## **Autorité environnementale**

### **Avis délibéré de l’Autorité environnementale sur une unité de transformation de pommes de terre sur le territoire des communes de Bourbourg et Saint-Georges-sur-l’Aa (59)**

**n°Ae : 2019-80**

Figure 4 : Provenance des pommes de terre utilisées par l'usine (source : dossier)

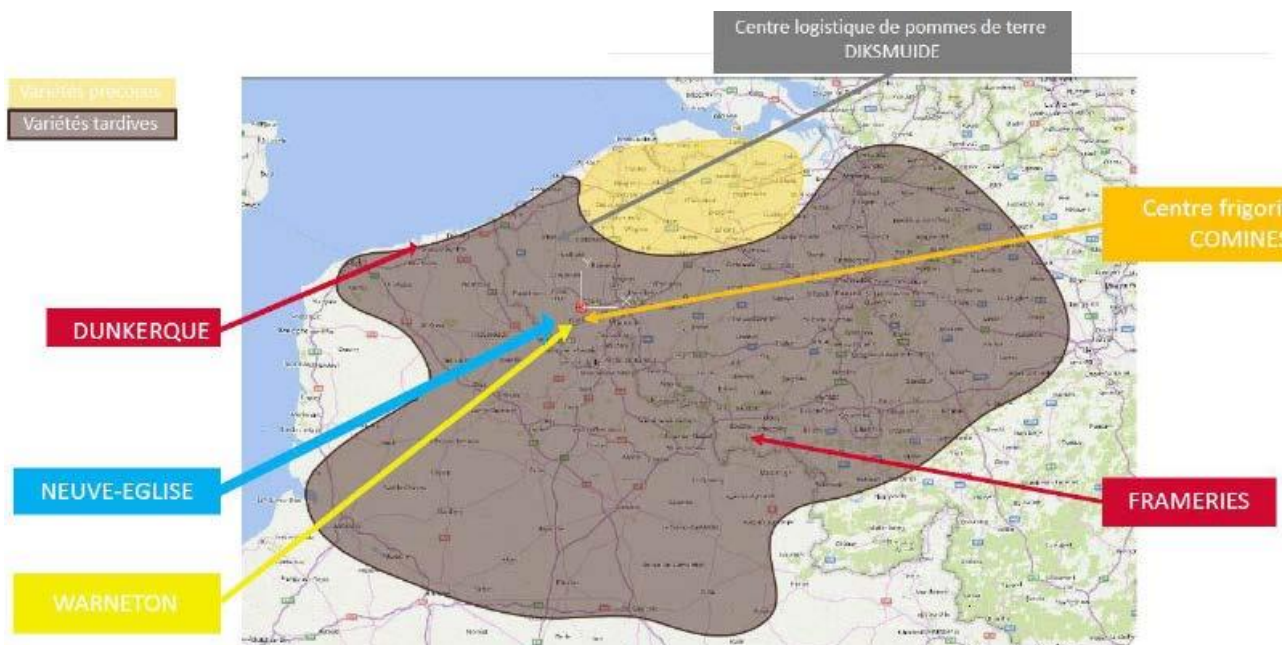
Le dossier présente la provenance des pommes de terre qui seront utilisées par l'usine. Il apparaît (voir figure suivante) que les productions locales ont été privilégiées, ce qui est intéressant en réduisant les distances à parcourir pour approvisionner l'usine.

Il aurait été toutefois utile de compléter l'étude d'impact par une analyse des effets induits par le projet sur la filière d'approvisionnement. En effet, par les volumes en jeu et les cahiers des charges des pommes de terre à produire, l'usine peut induire des effets sur les distances moyennes des transports de pommes de terre et de produits finis, un changement des pratiques agricoles (mutation de cultures, retournements des sols, assolement en faveur de cultures à fort impact environnemental, usage des produits phytosanitaires, etc.)

***L'Ae recommande de compléter l'étude d'impact par une analyse des effets du projet sur la filière d'approvisionnement et des impacts induits sur l'environnement, en prenant en compte l'évolution des systèmes et pratiques agricoles.***

*Figure 5 : Tracé nord de la canalisation des eaux traitées (l'usine et sa station d'épuration sont au sud de cette figure et n'y figurent pas) (source : dossier)*

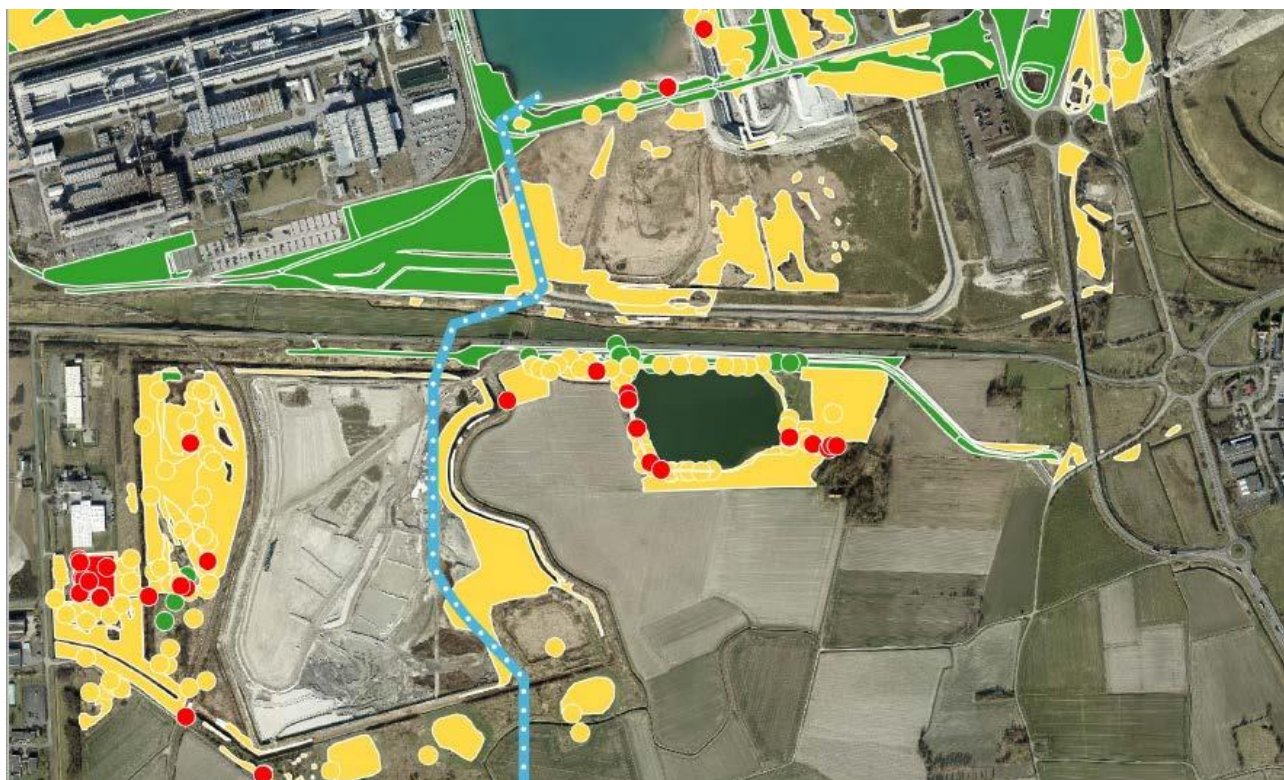
Le tracé de la canalisation reliant la station d'épuration au bassin de l'Atlantique est figuré ci-après. La canalisation apparaît en bleu moucheté, la flore patrimoniale en jaune, les espèces exotiques envahissantes en vert, les espèces protégées contactées en rouge, sans détail précis des espèces et habitats affectés.

Il apparaît ainsi que le tracé de la canalisation emprunte dans sa partie nord, entre la RD601 et le bassin de l'Atlantique, un large secteur remarquable par sa flore. Il n'est pas prévu de le franchir en forage dirigé, mais en tranchée ouverte, ce qui aura des impacts nettement supérieurs. Ce choix n'est pas justifié dans le dossier.

***L'Ae recommande de décrire les espèces et habitats affectés et de mieux justifier le choix de ne pas recourir à un forage dirigé pour la traversée par la canalisation des secteurs situés au nord de la RD601 qui présentent une flore patrimoniale.***
